PRACOVNÍ VERZE STUDIE PRO POTŘEBY SETKÁNÍ S PRACOVNÍ SKUPINOU 11.6.2024

**Revitalizace náměstí J. A. Alise v Příbrami  
- Březových Horách**

Architektonická studie  
reakce na podněty města Příbram

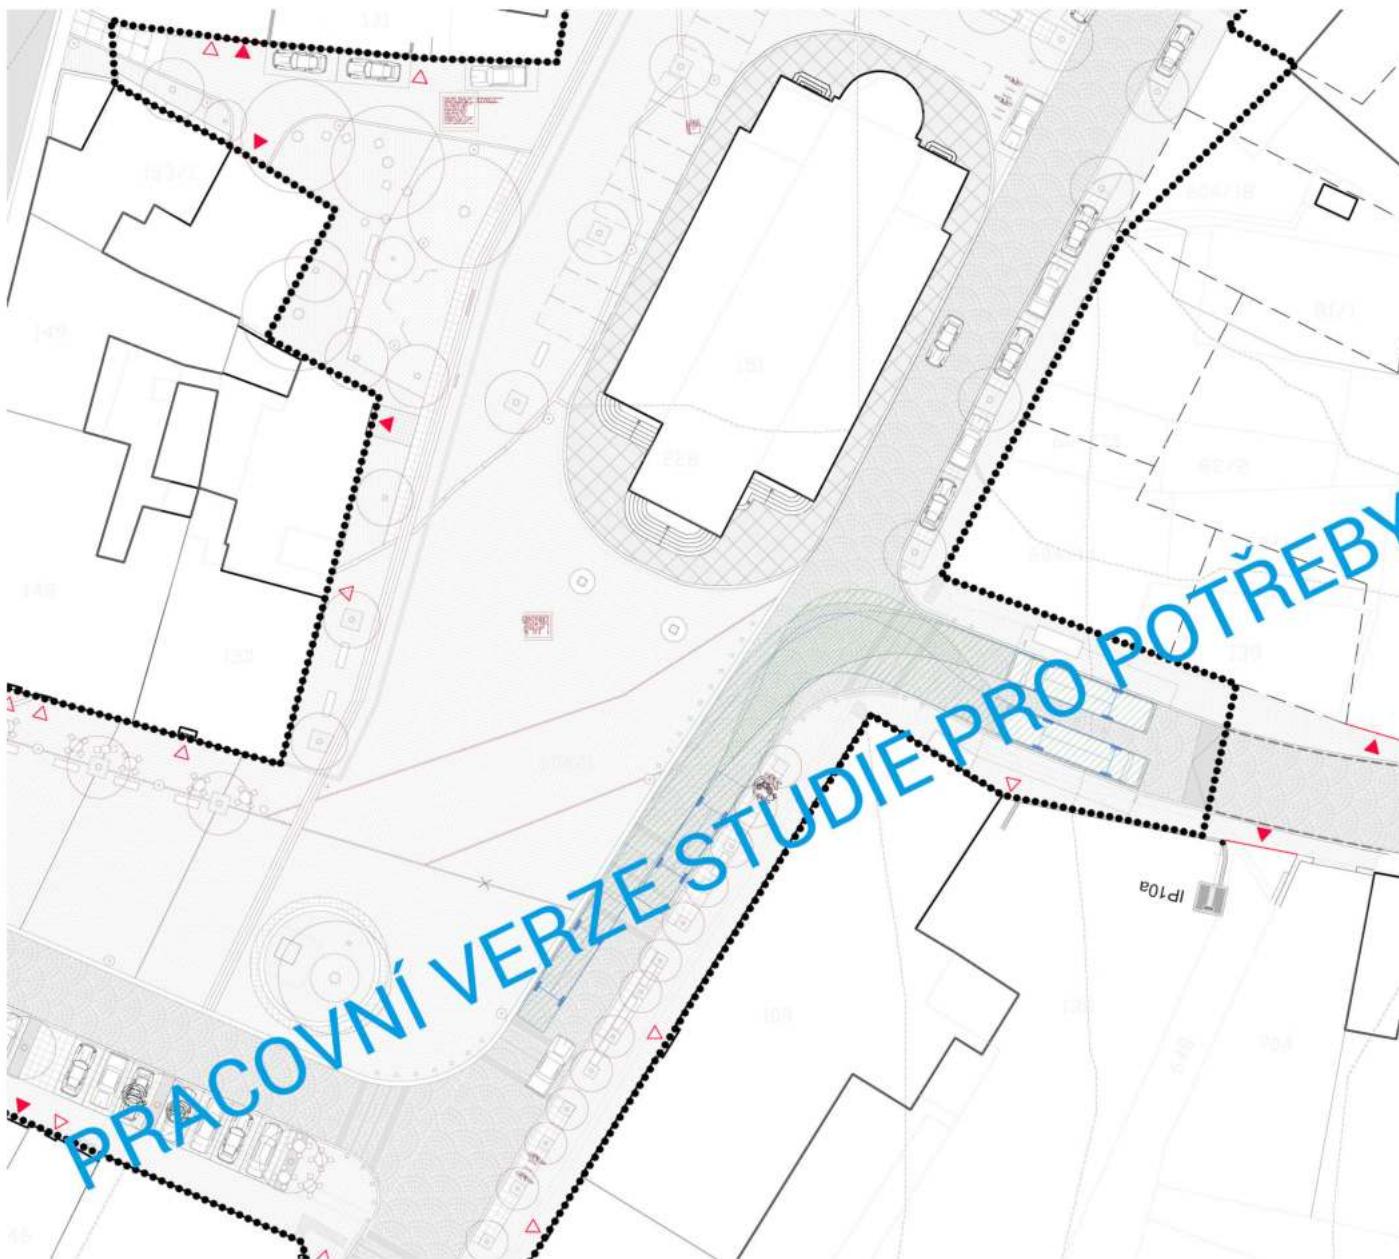
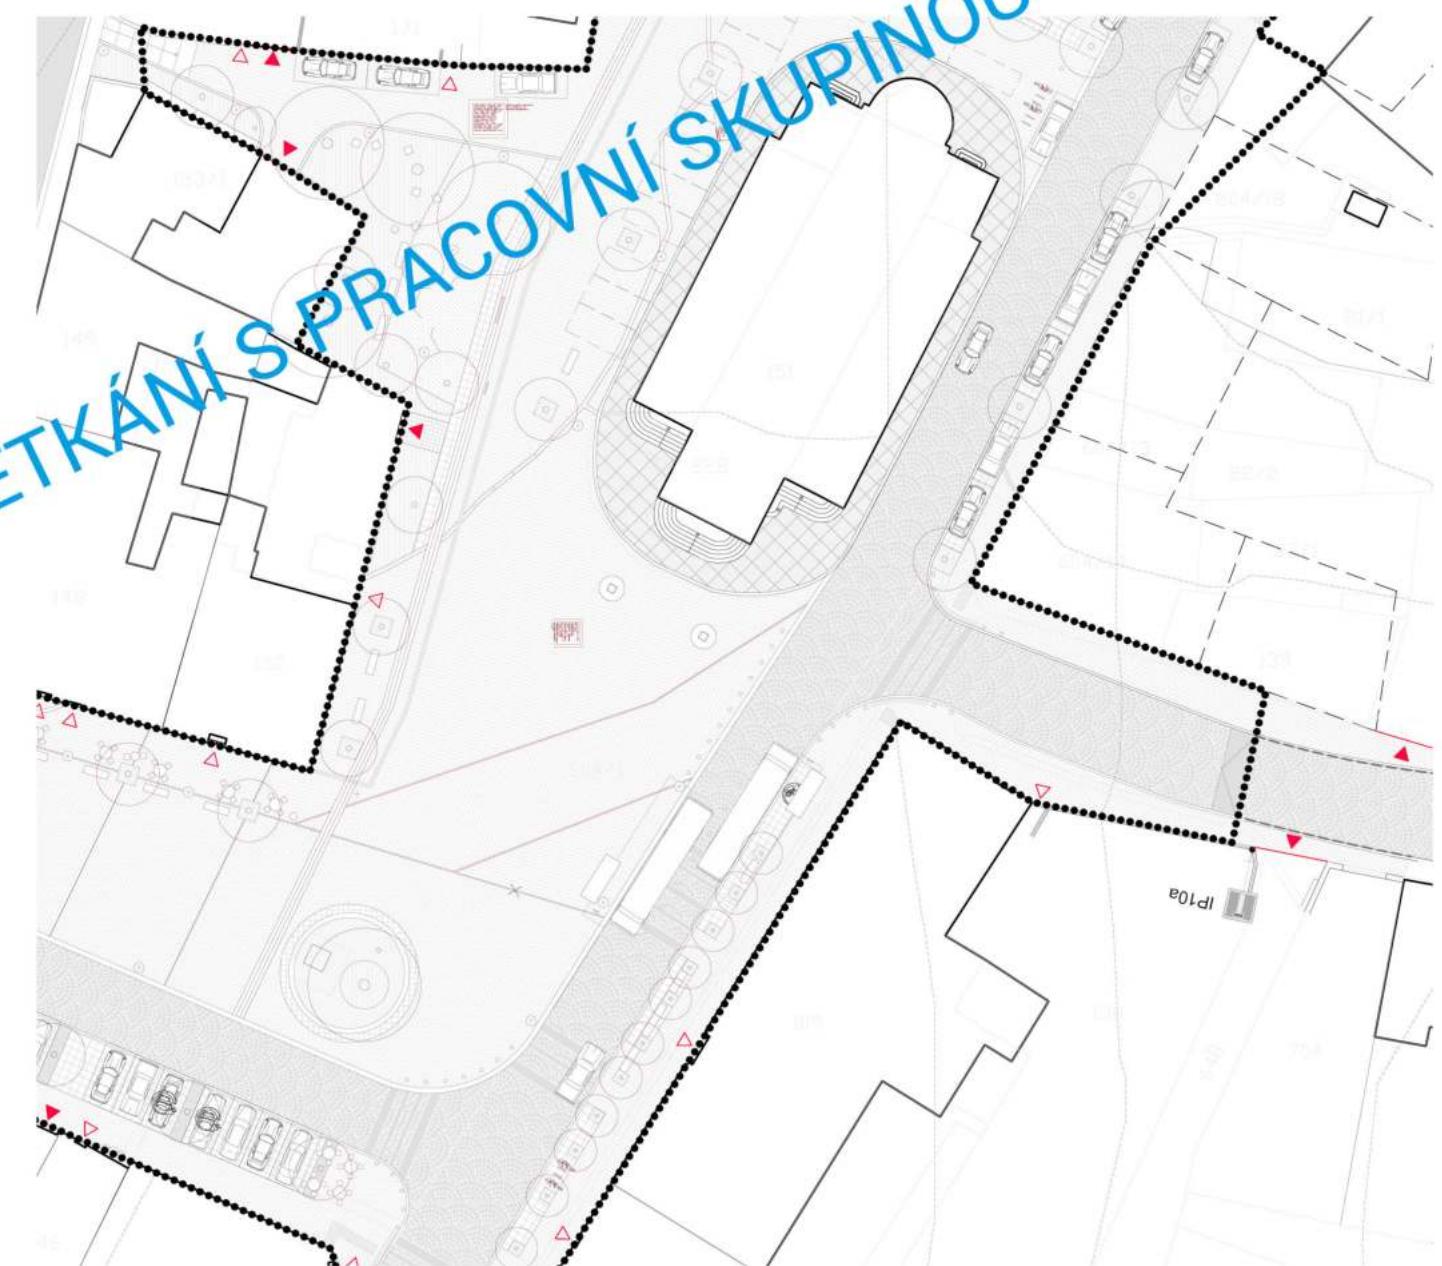
**Město požaduje ověření nutnosti umístění autobusové zastávky přímo na náměstí, a to s ohledem nedaleké zastávky u DS.**

Výhodou původně navrhovaných umístění zastávek (tj. na náměstí před školou ve směru na sever a v ul. Mariánská ve směru na západ) je bezkolizní a nejkratší možná ranní pěší vazba od spojů PID a školních spojů k budově 1. stupně ZŠ.

Umístění obou zastávek v ul. Mariánská je rovněž možné řešení. V takovém případě navrhujeme umístění zastávkových stanovišť vstřícně (dle Standardu zastávek PID, kapitoly 2.A) v jízdním pruhu. Pro dosažení efektu "špuntové" (zátkové) zastávky je možné doplnit řadu sloupků v ose prostoru mezi nástupními hranami, které v principu indikují řidičům motorových vozidel, že autobus stojící v zastávce nemají objízdět a zároveň zachovávají prostupnost prostoru v duchu sdílené zóny. (Alternativně - či jako doplnění - lze užít před zastávkami svislou dopravní značku B32 Jiný zákaz s textem "Autobusy objízdět zakázáno". Umístění zastávek obousměrně v ul. Mariánská považujeme za vhodnější i vzhledem k bezpečnosti silničního provozu a rozptylu chodců (dětí) na obě strany náměstí (do budovy 1. stupně a do budovy 2. stupně ZŠ).

Umístění zastávek obousměrně přímo na náměstí J.A.Alise je možné řešení. Určitou výhodou je umístění zastávek PID přímo na náměstí, nevýhodou je pak narušení celistvého dojmu z náměstí nástupní hranou a umístěním příslušného mobiliáře ve vnitřním prostoru náměstí a složitější provedení vodicích linií pro nevidomé a slabozraké v consti zastávky (zejména zastávkového stanoviště ve směru na jih).

Preferované řešení je umístění obouzastávek v ulici Mariánská.
